Oggetto: ERRATA CORRIGE - [ID: 3385] Abruzzo - Progetto di sviluppo concessione "Colle Santo"
- Messa in produzione giacimento di gas naturale Colle Santo.

Oggetto: ID 3385 – Abruzzo – Progetto di sviluppo concessione “Colle Santo” – Messa in produzione giacimento di gas naturale Colle Santo. Istanza di revisione del parere negativo prot. 3029 del 31/01/2019 dell’allora MiBAC, a seguito della presentazione da parte della Soc.tà CMI Energia di modifiche progettuali e approfondimenti tematici.

Procedura: Valutazione di Impatto Ambientale – Art. 23 D.Lgs. n. 152/2006 e ss.mm.ii.

Parere tecnico-istruttorio della Direzione generale Archeologia, belle arti e paesaggio (DG-ABAP) del Ministero della cultura

Fig. 2 – Particolare dell'elaborato 015-PG-1010-PIANO_REG_PAESISTICO della Soc.tà CMI Energia. In cui è indicata l'area di intervento (precedente e nuova localizzazione) sul documento del Piano Paesistico Regionale relativo all'ambito fluviale n.11 "Fiumi Sangro e Aventino".

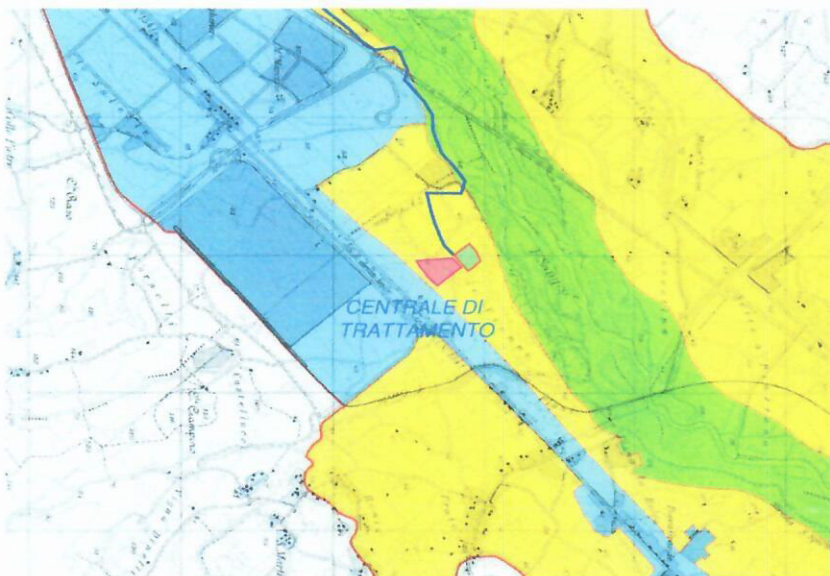
L'area di localizzazione della centrale si colloca all'interno di un tessuto agrario integro determinando la frammentazione della maglia interpodereale e l'impermeabilizzazione del suolo. Si può notare anche la stretta prossimità con un'area di rinaturalizzazione a bosco contigua all'area golenale del Fiume Sangro tutelata paesaggisticamente ai sensi del D.Lgs. n. 42/2004 e dal punto di vista ambientale ai sensi della Direttiva Habitat della Commissione Europea in quanto Sito di Importanza Comunitaria.

Al riguardo, appare utile richiamare che l'area individuata per la localizzazione della centrale è classificata dal Piano Regionale Paesistico (PRP) come area B "Trasformabilità mirata" (Fig. 2) che le Norme Tecniche di Attuazione del PRP all'art. 4 declinano come il "Complesso di prescrizioni le cui finalità sono quelle di garantire che la domanda di trasformazione (legata ad usi ritenuti compatibili con i valori espressi dall'ambiente) applicata in ambiti critici e particolarmente vulnerabili la cui configurazione percettiva è qualificata dalla presenza di beni naturali, storico-artistici, agricoli e geologici sia subordinata a specifiche valutazioni degli effetti legati all'inserimento dell'oggetto della trasformazione (sia urbanistica che edilizia) al fine di valutarne, anche attraverso varie proposte alternative, l'idoneità e l'ammissibilità".

L'area in questione, infatti, fa parte dell'ambito paesaggistico vallivo e perifluviale del Fiume Sangro, la cui configurazione percettiva è qualificata dalla presenza del fiume stesso, dal sistema di vegetazione ripariale, che proprio in quel tratto presenta un'area golenale particolarmente ricca, con una articolata consociazione arborea e arbustiva di valore ecologico, floristico e anche storico. Sono, inoltre, presenti aree di neoformazione forestale verso sud, e aree agricole che concorrono a comporre un sistema unitario dal punto di vista paesaggistico e ambientale.

Inoltre, va evidenziato come la conservazione dei caratteri qualitativi dell'area, sia dal punto di vista ecologico sia dal punto di vista paesaggistico, assume ancora più importanza per il ruolo che tale area ha di contenimento della frammentazione ecologica e paesaggistica, essendo una porzione di territorio che si colloca tra il fiume Sangro e un'area industriale che il PRP individua con differente perimetrazione in quanto classificata tra le "porzioni di territorio per le quali non si sono evidenziati valori meritevoli di protezione" (art. 4, NTA – PPR).

In giallo la zona B1 "Trasformabilità mirata".
In ciano la zona D "Trasformazione a regime ordinario".
In verde la zona A1 "Conservazione integrale".

I riquadri rosa e verde indicano rispettivamente la precedente e la nuova localizzazione della centrale.

Fig. 4 – Particolare dell'elaborato “Carta dei Valori” del quadro conoscitivo del redigendo Piano Paesaggistico.

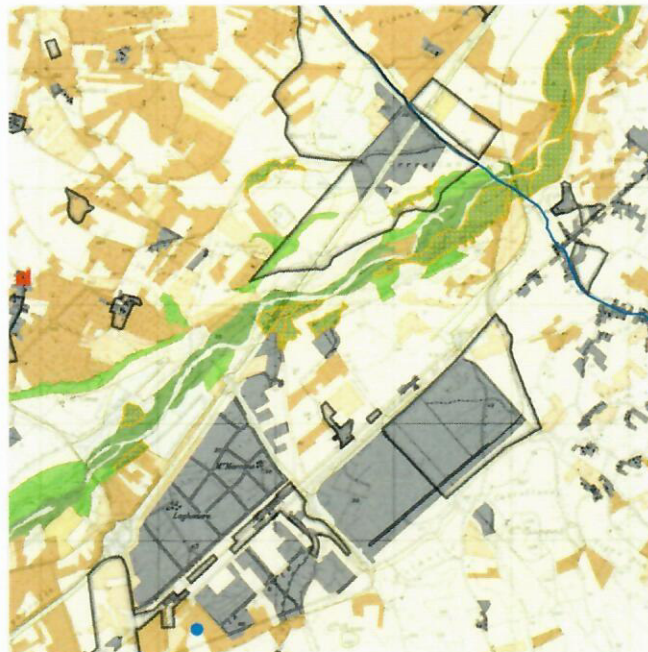
Il riconoscimento dei valori espressi dall'area interessata dall'intervento viene anche confermata dalle più recenti analisi conoscitive del redigendo Piano Paesaggistico. Il nuovo Piano nell'elaborato “Carta dei valori” (Fig. 4) individua la presenza di emergenze floristiche e vegetazionali rare in coincidenza con l'area boscata ripariale (indicata con retinatura puntinata nella Carta), area di valore geobotanico medio e alto (in verde scuro e verde più chiaro), ed alcune aree della porzione della zona agricola con valore agronomico medio e alto (marrone scuro e marrone chiaro).

Fig.6 – Particolare della Carta delle aree di vincolo archeologico e paesistico, PTCP della Provincia di Chieti, 2002.

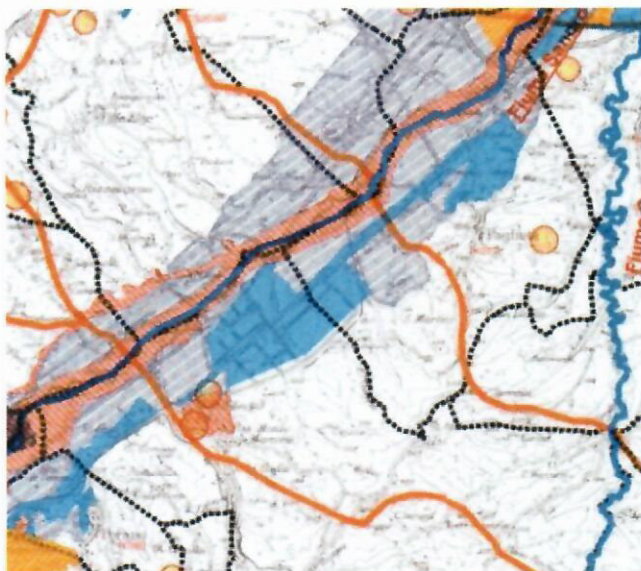
Infine, appare opportuno richiamare che il Piano Regionale Paesistico (PRP) è un piano sovraordinato le cui misure devono necessariamente essere recepite da ogni altro piano territoriale e di settore. Al riguardo, il Piano Territoriale di Coordinamento Provinciale della Provincia di Chieti (PTCP) approvato nel 2002, in coerenza con il PRP, trascrive i medesimi perimetri per le zone B1 sottoposte alle misure di tutela sopra richiamate (cfr. Carta delle aree di vincolo archeologico e paesistico del PTCP, v. Fig.6). Tuttavia, non si riscontra la medesima coerenza tra PRP e il Piano Territoriale delle Attività Produttive (PTAP, v. Fig.7) approvato nel 2007 come piano attuativo del PTCP (ai sensi dell'art. 30 delle NTA del PTCP) che prevede ampliamenti della zona industriale del Comune di Paglieta (cfr. Tavola PRG del Consorzio A.S.I. del Sangro) su aree individuate come zone B1 per le quali ai sensi del PRP sono escluse tali destinazioni d'uso in quanto non compatibili. Conseguentemente, i lotti da destinarsi ad insediamenti produttivi e industriali mappati nella Tavola del Piano Regolatore del Consorzio ASI Sangro appaiono in contrasto con il disposto del PRP.

Fig.7 – Estratto dal Piano Territoriale delle Aree Produttive, 2007. TAVOLA 11: Agglomerati industriali consortili esistenti e di progetto - Consorzio A.S.I. Sangro

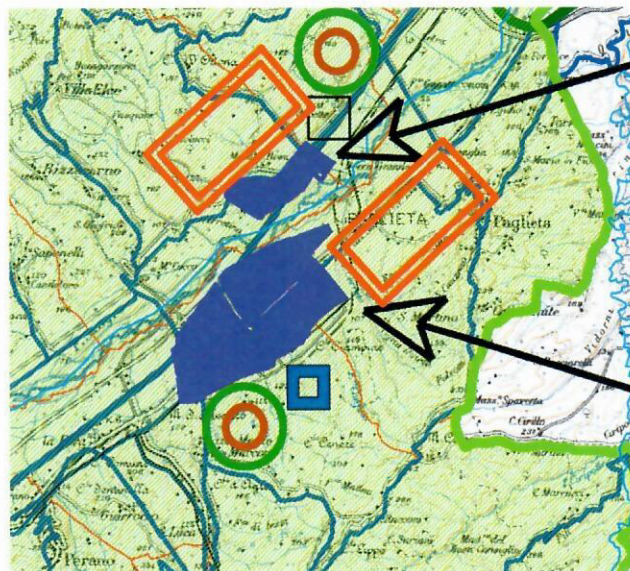
Pertanto, per quanto sopra esposto, si ritiene che la nuova soluzione localizzativa sia peggiorativa, con un aggravio delle criticità già rilevate e valutate per la soluzione precedente.
